**Zulassungs- und Genehmigungsstelle
für Bauprodukte und Bauarten**

Bescheid

**über die Änderung und Ergänzung der
allgemeinen bauaufsichtlichen Zulassung/
allgemeinen Bauartgenehmigung
vom 9. April 2021**

Gerüstbauteile für das Modulsystem "RINGSCAFF"

Anlage B
Seite 64

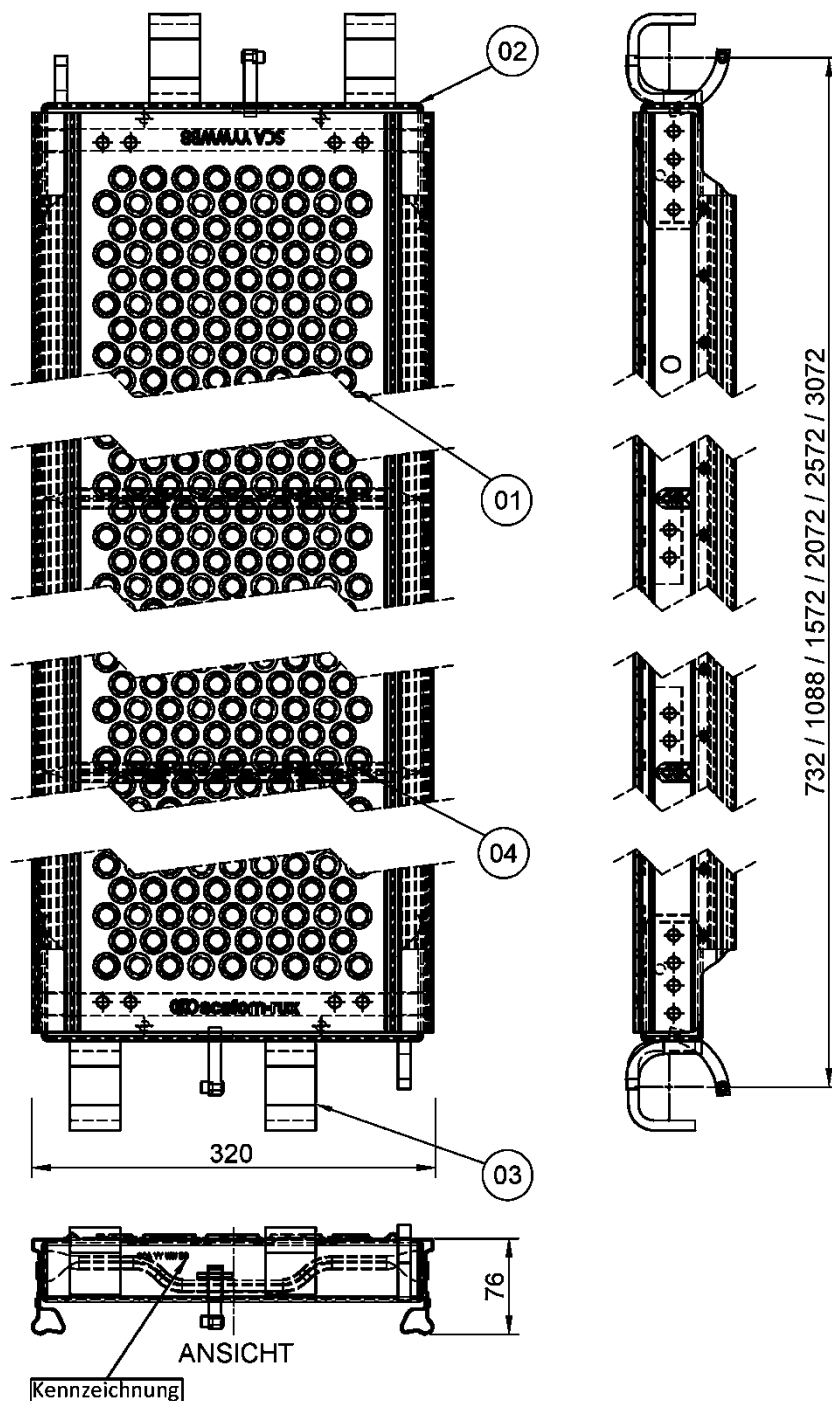
Bezeichnung	Anlage B, Seite	Details / Komponenten nach Anlage B, Seite
O-Stahlboden Clinch ULTRA	64	---
U-Stahlboden Clinch ULTRA	65	---
Stahl-Spaltblech 0,73 - 3,07 x 0,32m	66	---
O-Stahlboden T2 0,19 m	68	---

Bezeichnung	Anlage B, Seite	Feldweite l [m]	Verwendung in Lastklassen
O-Stahlboden Clinch ULTRA	64	$\leq 2,07$	≤ 6
U-Stahlboden Clinch ULTRA	65	2,57	≤ 5
O-Stahlboden T2 0,19m	68		
U-Stahlboden T2 0,19m	69	3,07	≤ 4
U-Durchstieg mit Leiter Deckel versetzt 0,61m	67	2,57; 3,07	≤ 3

- O-Riegel 0,73 m und jeweils zwei O-Stahlböden der Breite $b = 0,32 \text{ m}$ nach Anlage B, Seiten 28, 35, 37, 40 oder 64 oder
- U-Riegel 0,73 m und jeweils zwei U-Stahlböden der Breite $b = 0,32 \text{ m}$ nach Anlage B, Seiten 34, 36, 38 oder 65

Anlage B
Seite 65

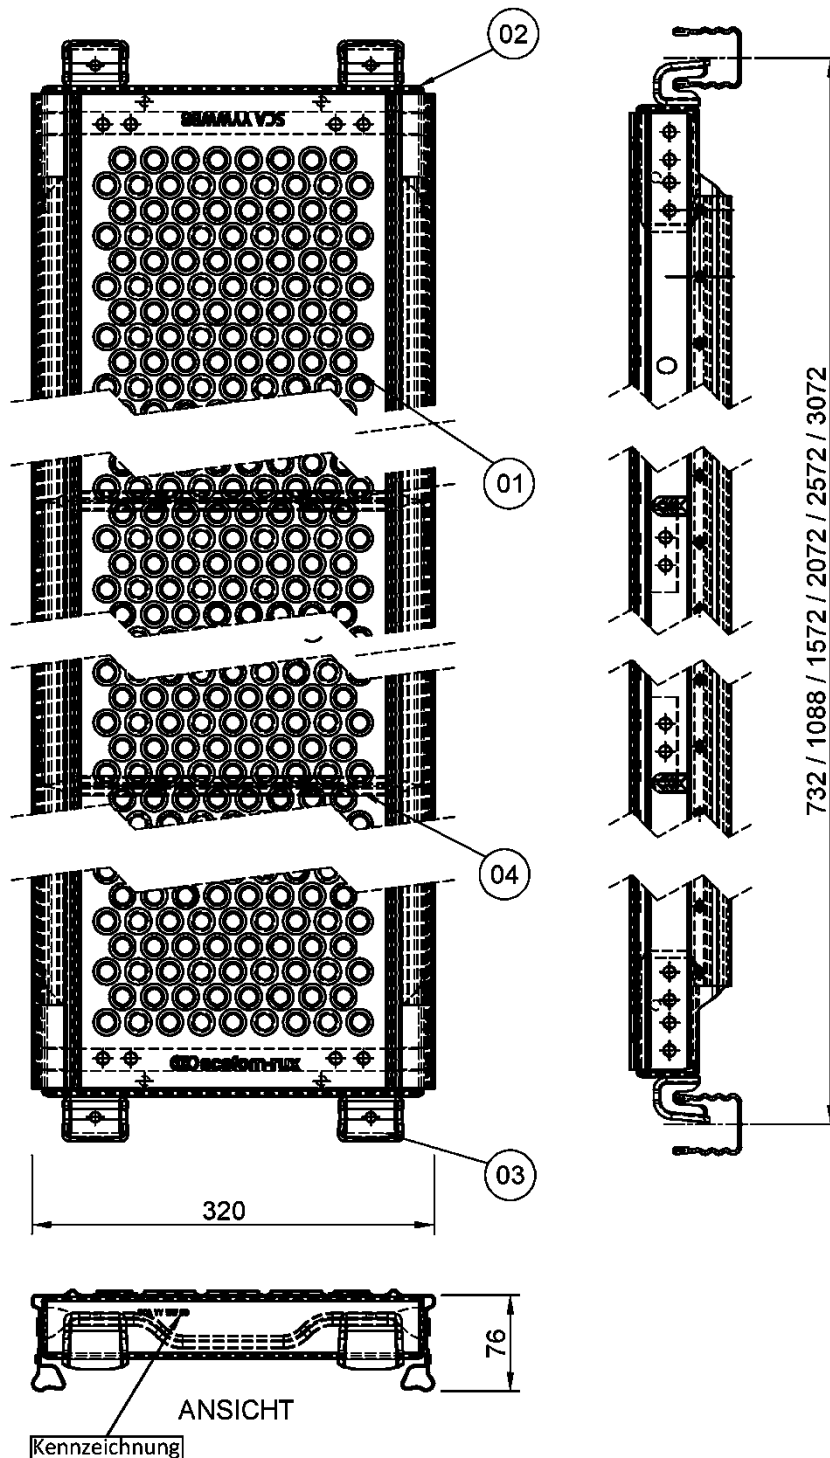
- Bei mindestens 0,1 ‰ der hergestellten U-Krallen der Stahlbeläge nach Anlage B, Seiten 36, 38, 65 und 69, mindestens aber einmal je Fertigungswoche, sind in der Eigenüberwachung die Prüfungen entsprechend der im Deutschen Institut für Bautechnik hinterlegten Unterlage durchzuführen.

- Bei mindestens fünf U-Krallen der Stahlbeläge nach Anlage B, Seiten 36, 38, 65 und 69 sind im Zuge der Fremdüberwachung die Prüfungen entsprechend der im Deutschen Institut für Bautechnik hinterlegten Unterlage durchzuführen.

Anlage B
Seite 67

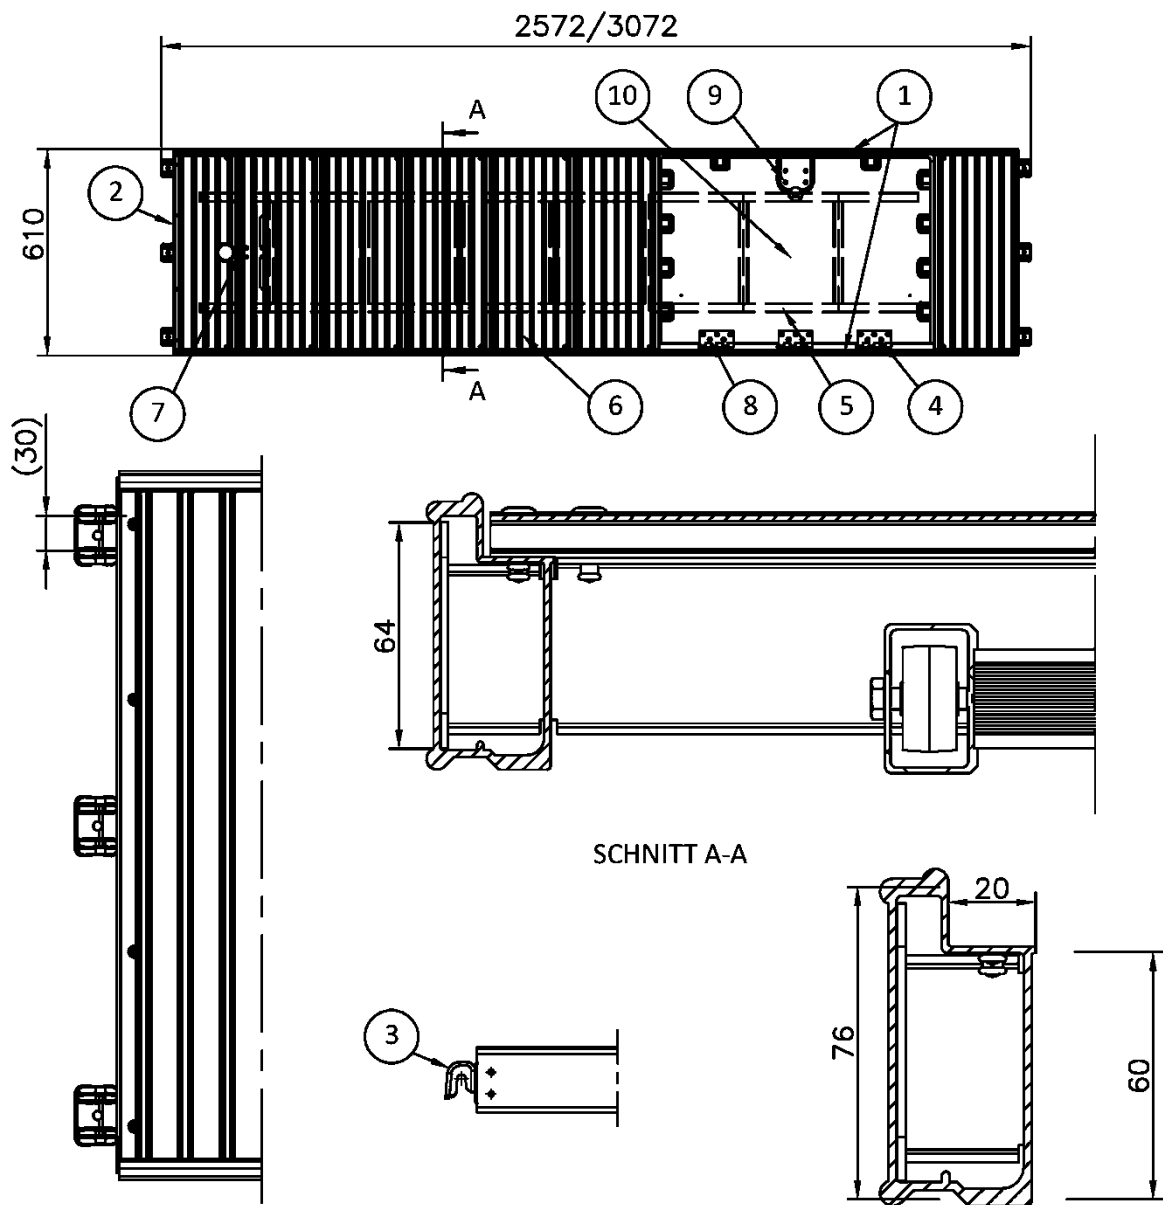
Bezeichnung	Anlage B, Seite	Details / Komponenten nach Anlage B, Seite	Regelungen für die Herstellung, Kenn- zeichnung und den Übereinstimmungs- nachweis
U-Durchstieg mit Leiter Deckel versetzt 2,57; 3,07 x 0,61m	67	---	geregelt in Z-8.1-994
U-Stahlboden T2 0,19m *)	69	---	
*) Bauteil darf alternativ mit "924" gekennzeichnet sein.
